PIANO REGOLATORE GENERALE PARTE OPERATIVA

VALUTAZIONE DELLE OSSERVAZIONI

RELAZIONE ILLUSTRATIVA

ALLEGATO B

Tavola AHYPR010

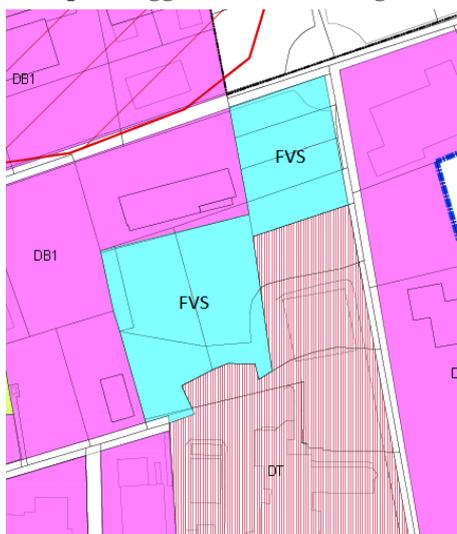
ESTRATTO PRG/PO ADOTTATO	DESCRIZIONE SINTETICA OSSERVAZIONE
 <p style="text-align: center;"><i>Stralcio Tavola AHYPR010</i></p>	<p>L'osservazione, relativa all'insediamento turistico-produttivo sito in località Torre Matigge, concerne due aspetti delle previsioni del PRG/PO:</p> <ol style="list-style-type: none"> 1) il primo attiene alla classificazione della struttura ricettiva che, in cartografia, è classificata con l'acronimo "DT" mentre nella normativa (art. 33) come "DT1", stabilendo un'altezza massima di ml. 6,50 (notevolmente inferiore a quella esistente) e disponendo un incremento della Suc pari a zero, escludendo così qualsiasi edificazione in ampliamento; 2) il secondo riguarda la previsione "FVA", relativa all'area pertinenziale sul retro della struttura, previsione che destina l'area ad un possibile esproprio oltre che escludere le attuali legittime funzioni private. <p>Dopo aver argomentato per contestare tali scelte, anche con riferimento alla potenziale decadenza quinquennale della previsione FVA, viene chiesto che:</p> <ol style="list-style-type: none"> a) l'individuazione cartografica venga fatta coincidere con quella normativa; b) la tabella inserita nell'articolo 33 delle NTA venga modificata di conseguenza; c) la disciplina delle FVA (art. 38) venga integrata per consentire mantenimento uso attuale o per regolamentare gli eventuali usi privati; d) sia consentita in tali zone – sia private che di uso pubblico – la realizzazione delle opere pertinenziali rinviando, in materia di distanze, alle disposizioni regolamentari regionali.

Nello specifico della zonizzazione la classificazione "FVA" risulta, in effetti, poco coerente con la localizzazione oltre che con l'uso – legittimo – attuale; va tenuto conto del fatto che la previsione per giardini pubblici e spazi verdi per il gioco dei bambini risulta estranea al contesto, rispetto al quale si ritiene più coerente la classificazione "FVS - Attrezzature e impianti per attività sportive organizzate prevalentemente all'aperto e relative aree di sosta" che, oltretutto rispecchia anche l'uso attuale, ferma restando la necessità di consentirne l'attuazione anche da parte di privati e di stabilire un adeguato indice fondiario atteso che, per definizione, sono aree da attrezzare prevalentemente all'aperto il che, implicitamente, consente anche la realizzazione di spazi coperti che vanno disciplinati.

La proposta modifica dell'acronimo che individua la zona deve interessare anche la previsione adiacente, stante quanto nel merito espresso nella valutazione dell'osservazione FT16.

Proposta aggiornamento cartografia

"2. Fermo restando quanto disposto con l'articolo 33, ~~Nelle~~ nelle zone DT sono ammessi tutti gli interventi sul patrimonio edilizio esistente consentiti dalla legislazione vigente, inclusa la ristrutturazione urbanistica, nel rispetto delle eventuali limitazioni derivanti dalla classificazione dell'edificio di cui all'Allegato A alla DGR 852/2015. Sono altresì consentiti interventi in ampliamento nel rispetto dell'indice fondiario di 0,30 mq/mq e dell'indice di permeabilità (Ip) nella misura del venti per cento (20%) del lotto libero da costruzioni. L'altezza massima consentita, per tutti gli interventi ammessi, è pari a quella esistente, fatte salve le deroghe consentite a tale parametro dal r. r. 2/2015. ~~già disciplinati dall'art. 10 delle presenti NTA per le zone B0 con gli analoghi parametri già descritti, ad eccezione delle destinazioni d'uso.~~"

Per maggior chiarezza si unisce uno schema della proposta di aggiornamento della Tavola AHYPR010.

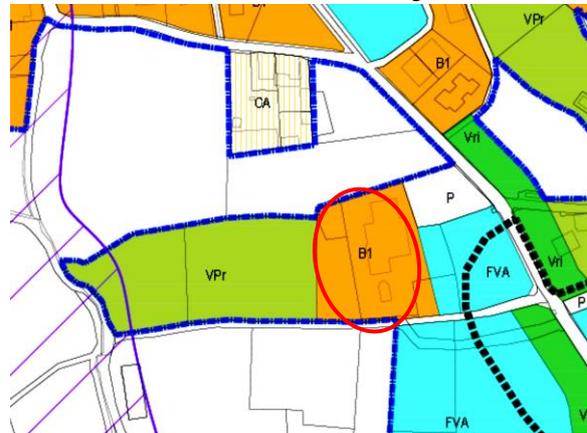
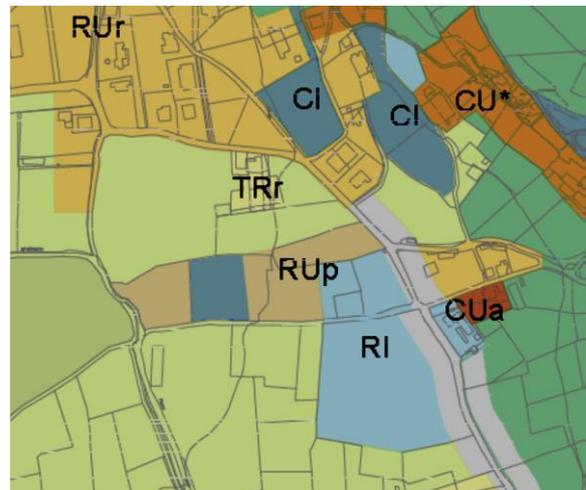
Nel contempo si può, sempre ragionevolmente considerare che le scelte dello strutturale possono trovare operatività dando agli ambiti RI le funzioni di servizio e supporto agli insediamenti, come del resto è rilevabile dal confronto tra i due elaborati.

A ciò si deve aggiungere la proposta di parziale accoglimento dell'osservazione n. 20 le cui valutazioni si intendono qui richiamate e confermate.

1. confermare la previsione VPr per l'area centrale in quanto compatibile sia con tessuto RUp che con l'ambito CI;
2. trasformare la destinazione B1 in DB2 (in quanto nel PRG previgente era una zona CA e non è a valle della S.S. Flaminia);
3. compensare la previsione FVA con la DB2 (già B1) per eliminare o ridurre difficoltà procedurali nell'eventuale attuazione dell'opera pubblica ed in ragione della interrelazione tra i vari ambiti;
4. attribuire all'area oggetto dell'osservazione n. 20, in considerazione della presenza di un manufatto da legittimare, in coerenza con la classificazione del tessuto che lo individua come *prevalentemente* produttivo il che non esclude una possibile destinazione residenziale – di certo non prevalente e di certo compatibile – come riscontrato in altri siti la classificazione di tipo B1.

Stralcio Tavola AHYPR010 PRG/PO

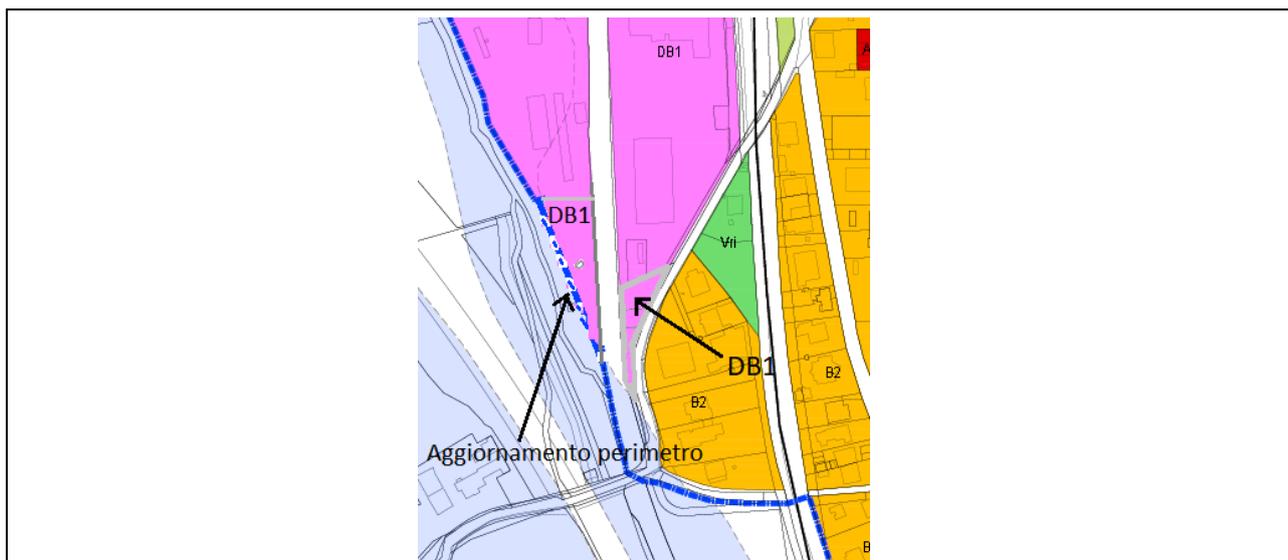
e) Viene fatto rilevare un probabile errore materiale in loc. San Clemente di Matigge in quanto un insediamento commerciale esistente (Supermercato Tosti) è stato inserito in una zona residenziale anziché produttiva.

L'area è individuata nello stralcio cartografico sottostante.

Stralcio Tavola HYD4A10 del PRG/PS
Nucleo "Le Corone"

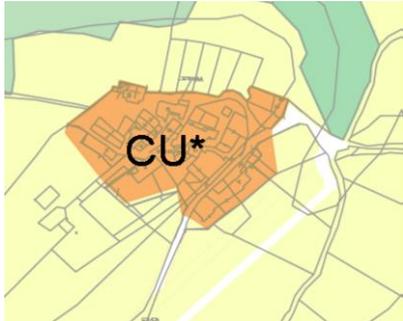
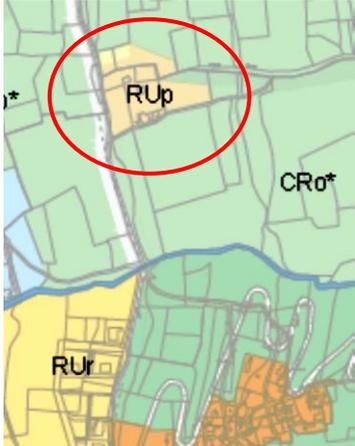
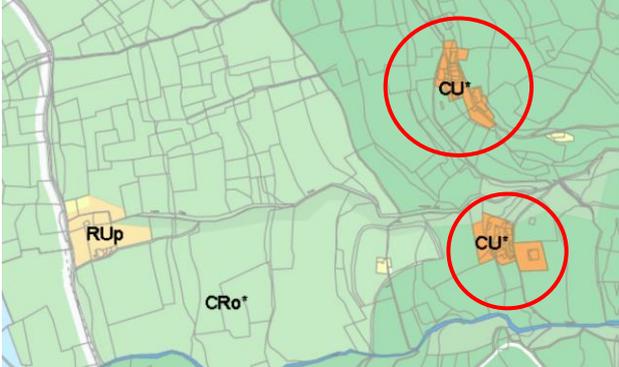
- A) Nella Tavola AHYPR110, è inserito un riquadro relativo alla pianificazione di un nucleo individuato come "Ponze". Si tratta di un refuso in quanto quello riportato è il nucleo denominato "Le Corone" la cui perimetrazione, in base al

<p>Stralcio Tavola HYD4A10 del PRG/PS <i>Nucleo "Ponze"</i></p>	<p>PRG/PS viene inserita a lato. <i>Si propone di aggiornare la denominazione del nucleo, classificando "B0" l'intera perimetrazione dello strutturale.</i></p> <p>B) A quanto precede consegue che il nucleo denominato "Ponze", sebbene perimetrato nel PRG/PS, non risulta riportato nella cartografia del PRG/PO. Si tratta evidentemente di un errore materiale che deve essere rettificato. <i>Si propone di integrare la Tavola AHYPR110 del PRG/PO inserendo la macro-area del nucleo denominato "Ponze", classificando come B0 tutte le aree perimetrato nel PRG/PS come CU* come risulta dallo stralcio viene inserito a lato.</i></p>
 <p>Stralcio Tavola HYD4A20 del PRG/PS</p>	<p>C) Sempre in esito alle anzidette verifiche è emerso che identica situazione è riscontrabile nei pressi della località "Pigge" dove il PRG/PS ha perimetrato un insediamento produttivo "RU*", che è stato omesso nella Tavola AHYPR050. <i>Si propone di aggiornare la tavola ridetta attribuendo al nucleo perimetrato la classificazione "DB2" per coerenza con le zone similari poste a monte del tracciato della vecchia Flaminia. Si inserisce a lato uno stralcio del PRG/PS per consentire l'individuazione della zona. Il nucleo sarà perimetrato come macro-area a sé stante.</i></p>

Proposta aggiornamento cartografia in base alla valutazione tecnica anche dell'osservazione n. 26

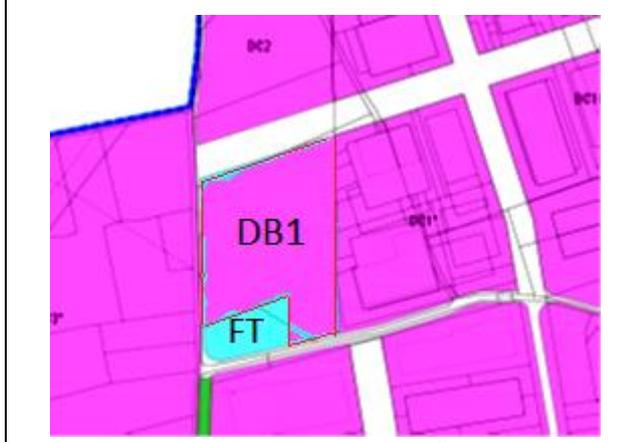
ESTRATTO PRG/PO ADOTTATO	DESCRIZIONE SINTETICA OSSERVAZIONE
 <p><i>Stralcio Tavola AHYPR010 Punto 1 dell'osservazione</i></p>  <p><i>Punto 2 dell'osservazione</i></p>	<p>L'osservazione è rivolta alle previsioni di alcune infrastrutture pubbliche nella località di Torre Matigge e nello specifico:</p> <ol style="list-style-type: none"> 1) la rotonda su via Ellera investe aree private già edificate; 2) la zona a servizi in via della Soglia dovrebbe essere limitata allo stretto necessario per il depuratore (ad oggi sollevamento) anche nell'ipotesi di mettere in vendita la restante parte ad oggi inutilizzata.

MODIFICA CARTOGRAFICA	VALUTAZIONE TECNICA
 <p>Proposta di aggiornamento della cartografia in base alla valutazione tecnica dalla quale derivano i seguenti, ulteriori, aggiornamenti.</p> <p>Cartografia Si propone che l'attuale definizione data nella "Legenda" di</p>	<p><input checked="" type="checkbox"/> Accoglibile <input type="checkbox"/> Accoglibile parzialmente <input type="checkbox"/> Non accoglibile</p> <p>per le motivazioni che seguono.</p> <p>Per quanto attiene il punto 1 (rotonda su via Ellera) Indubbiamente l'attuale previsione comporterebbe un onere finanziario maggiorato essendo investite aree pertinenziali di edifici esistenti e, presumibilmente, un manufatto anch'esso esistente. A ciò si aggiunge che, stante tale situazione, ragionevolmente vi sarà una forte opposizione da parte degli espropriandi. Per mantenere la funzionalità, contenere i costi e semplificare il procedimento, considerata la prossimità a due ambiti di nuova previsione e soggetti ad attuazione indiretta o diretta condizionata, si potrebbe eliminare l'attuale previsione di dettaglio e sostituirla con l'indicazione – già prevista in altre situazioni – della necessità di uno studio per risolvere</p>

tutte le tavole grafiche del simbolo sottostante
"ATTRAVERSAMENTI CON LE VIABILITÀ MINORI E CON LA NUOVA FLAMINIA DA VERIFICARE"
 venga sostituita con la seguente
"INCROCI TRA VIABILITÀ DA SOTTOPORRE A STUDI DI DETTAGLIO".

Nella Tavola AHYPR020 la previsione dell'attraversamento, riportata nello stralcio planimetrico qui inserito, deve essere eliminata.

La proposta di aggiornamento della Tavola AHYPR010, secondo le risultanze della valutazione tecnica è illustrata nello stralcio sottostante.

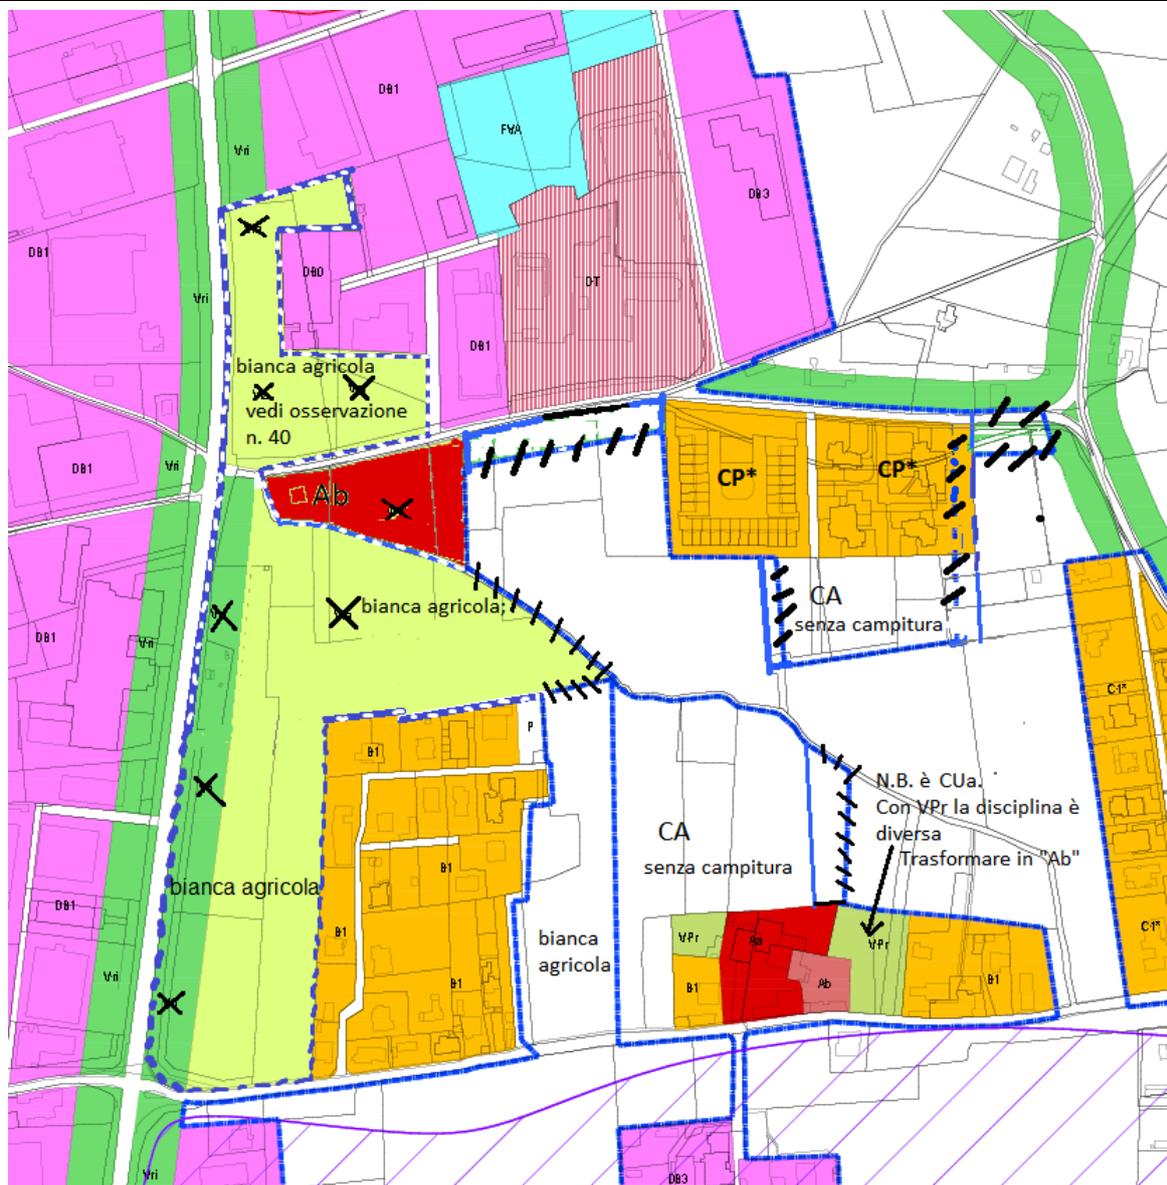
ESTRATTO PRG/PO ADOTTATO	DESCRIZIONE SINTETICA OSSERVAZIONE
 <p style="text-align: center;"><i>Stralcio Tavola AHYPR010</i></p>	<p>L'osservazione evidenzia, con riferimento alle particelle individuate nell'immagine a lato, che la cartografia non chiarisce se le stesse sono incluse o escluse da un comparto che risulta perimetrato (o escluso da un perimetro) non riportato nella "Legenda". Di conseguenza chiede:</p> <ul style="list-style-type: none"> - di inserire nella "Legenda" la simbologia corrispondente alle perimetrazioni che interessano varie aree e non solo quella del richiedente - che si attribuisca una classificazione alle aree prive di campitura; - di adeguare la consistenza delle aree individuate come Ambito TRr nel PRG/PS a quelle perimetrato nel PRG/PO; - di attribuire una idonea classificazione alle aree inserendo la corrispondente disciplina nelle NTA/PO.

VALUTAZIONE TECNICA
<p><input checked="" type="checkbox"/> Accoglibile <input type="checkbox"/> Accoglibile parzialmente <input type="checkbox"/> Non accoglibile per le motivazioni che seguono.</p> <p>Risulta effettivamente che i perimetri delle macroaree relative alla zona in cui ricadono le proprietà del richiedente, risultano poco chiari in quanto non consentono di stabilire univocamente se alcune aree sono interne oppure esterne alle perimetrazioni. A ciò si aggiunge che alcune aree risultano prive di campitura e/o di acronimi atti a stabilire la destinazione urbanistica. L'espressione della valutazione tecnica delle tematiche trattate nell'osservazione ha richiesto una preventiva e puntuale analisi delle previsioni date dal PRG/PS e della loro trasposizione nel PRG/PO.</p> <p>Si è così accertato che alcune perimetrazioni non coincidono così come alcune destinazioni urbanistiche; nello specifico alcune aree agricole sono state inserite nel PRG/PO e conseguentemente, ed erroneamente, classificate mentre ad altre è stata attribuita una classificazione non corrispondente.</p> <p>Risulta effettivamente mancante nella "Legenda" di tutte le tavole grafiche la simbologia che identifica il perimetro delle macroaree così come manca la classificazione corrispondente agli ambiti del tipo TRr nella zona in esame.</p> <p>Per queste ultime, stante anche quanto stabilito dall'art. 18, co. 2, NTA del PRG/PO, si ritiene di dover attribuire la categoria CA ma priva di campitura, quanto meno sotto il profilo tecnico, solo per ovviare alla mancata indicazione. Spetterà alla valutazione discrezionale del Consiglio Comunale se, eventualmente, attribuire la campitura che stabilisce l'utilizzazione in vigore dell'attuale operativo.</p> <p>Si è altresì appurato che due zone classificate come zone B1 sono in effetti dei comparti disciplinati da piano attuativo ed è quindi necessario aggiornare l'acronimo oltre al perimetro che subisce l'identico aggiornamento dell'ambito TRr.</p> <p>L'adeguamento del perimetro delle macro-aree riguarda anche la soppressione di due fasce Vri in quanto investono aree esterne alle perimetrazioni effettuate dal PRG/PS.</p> <p>Per completezza di esposizione e per rendere immediatamente rilevabili le modifiche proposte, anche in accoglimento di quanto osservato, si inseriscono uno stralcio del PRG/PS e uno del PRG/PO con le modifiche da introdurre per rimuovere le discordanze e dare conto dell'accoglimento dell'osservazione.</p>

Nella "Legenda" di tutte le tavole grafiche, all'inizio dell'elenco, dovrà essere inserita la dicitura sottostante.

Proposta aggiornamento Tavola AHYPR010

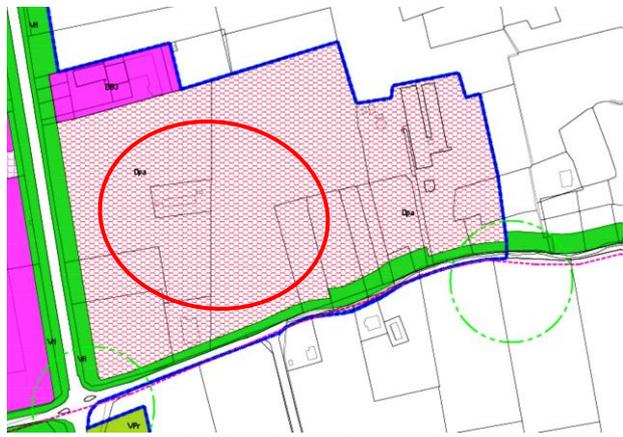
Per quanto riguarda l'individuazione e la campitura delle zone CA si rinvia alla valutazione formulata per l'osservazione n. 32. Nel caso di specie si ritiene di dover confermare l'assenza di campitura in coerenza con la stesura adottata.

Proposta aggiornamento Tavola AHYPR020 in base alla valutazione tecnica. Gli adeguamenti normativi sono riportati nell'Allegato C

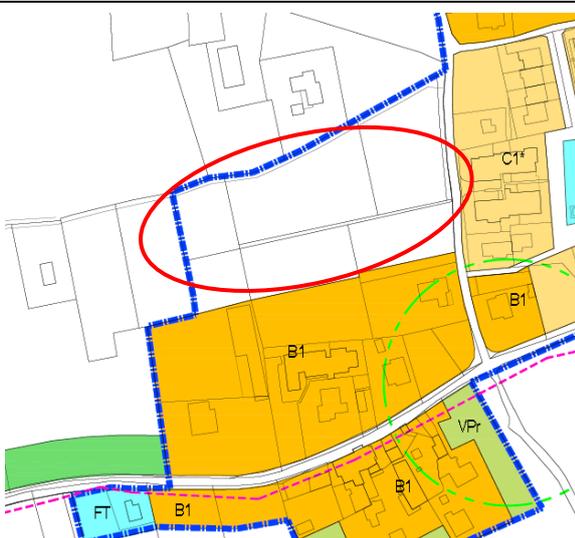
ESTRATTO PRG/PO ADOTTATO	DESCRIZIONE SINTETICA OSSERVAZIONE
 <p><i>Stralcio Tavola AHYD4A20 PRG/PS</i></p>	<p>L'osservazione è riferita alle previsioni relative all'insediamento in Pietrarossa (noto come ex serre), individuato nello stralcio posto a lato, e si chiede di ampliare le destinazioni d'uso ammesse al fine di:</p> <ul style="list-style-type: none"> - aggiungere per la parte verso monte una destinazione residenziale per circa 2.500 mc; - poter consentire insediamenti commerciali, sociali (casa di riposo, social house, e simili), direzionali, servizi, attività di allevamento alghe con tutti gli accessori e costruzioni connesse; <p>nel rispetto di altezze e distacchi già previsti e con la possibilità di intervenire con piano attuativo.</p> <p>I richiedenti segnalano che le attività erano già previste in una comunicazione comunale prot. 10681/2005 (allegata all'osservazione).</p> <p>Segnalano infine la presenza di un progetto approvato per la realizzazione di un impianto fotovoltaico.</p>

MODIFICA CARTOGRAFICA	VALUTAZIONE TECNICA
 <p><i>Stralcio Tavola AHYD4A20 PRG/PS</i></p>  <p><i>Planimetria catastale</i></p>	<p><input type="checkbox"/> Accoglibile <input checked="" type="checkbox"/> Accoglibile parzialmente</p> <p><input type="checkbox"/> Non accoglibile</p> <p>per le motivazioni che seguono.</p> <p>Prima di esplicitare le valutazioni sul contenuto dell'osservazione occorre rettificare la perimetrazione della zona. Ciò in quanto il PRG/PS non individua un tessuto RUP unico bensì due distinti, come rilevabile dallo stralcio inserito a lato al quale si unisce una planimetria per collocare catastalmente le proprietà dei richiedenti.</p> <p>Va altresì ricordato che con la valutazione dell'osservazione n. 33, punto 1, si è proposto lo stralcio dell'errore materiale relativo all'individuazione di un incrocio stradale da definire in dettaglio.</p> <p>Ciò premesso si rileva che quanto proposto in materia di potenzialità insediativa e, soprattutto, di destinazioni d'uso insediabili appare quanto meno contraddittorio. Si ritiene, infatti, che alcune proposte siano incompatibili tra loro, come quando si parla di coltivazione di alghe e contemporaneamente di <i>housing</i> sociale, di residenza in genere, seppure posta nella parte a monte dell'area, e di svariate altre destinazioni.</p> <p>Occorre tenere ben presente che le classificazioni date con il PRG/PS individuano delle "prevalenze" di destinazione, come del resto stabilito dal r. r. 2/2015 negli articoli dal 90 al 97. Ne consegue che l'assegnazione del tessuto RUP lascerebbe pochi margini operativi nel senso proposto con l'osservazione. Nel contempo si tratta di un insediamento il cui recupero deve essere incentivato fermo restando, però, il perseguimento dell'obiettivo di un corretto e ragionevole insediamento di una pluralità di destinazioni coerenti tra loro e rispettose del contesto in cui si collocheranno. Nel tema delle destinazioni insediabili si deve poi tenere conto delle modifiche legislative, introdotte a seguito della sentenza C. Cost. 68/2018, che hanno portato ad una incisiva modificazione di quelle riconducibili ai "servizi".</p> <p>È peraltro indubbio che una corretta regolazione dell'assetto e</p>

Per quanto concerne l'area residua a monte, la classificazione DB3 si deve ritenere non coerente con la collocazione (a monte Flaminia) né con le modifiche proposte con le valutazioni dell'osservazione n. 32. La classificazione più coerente si ritiene possa essere la DB2 con prevalente destinazione a servizi.
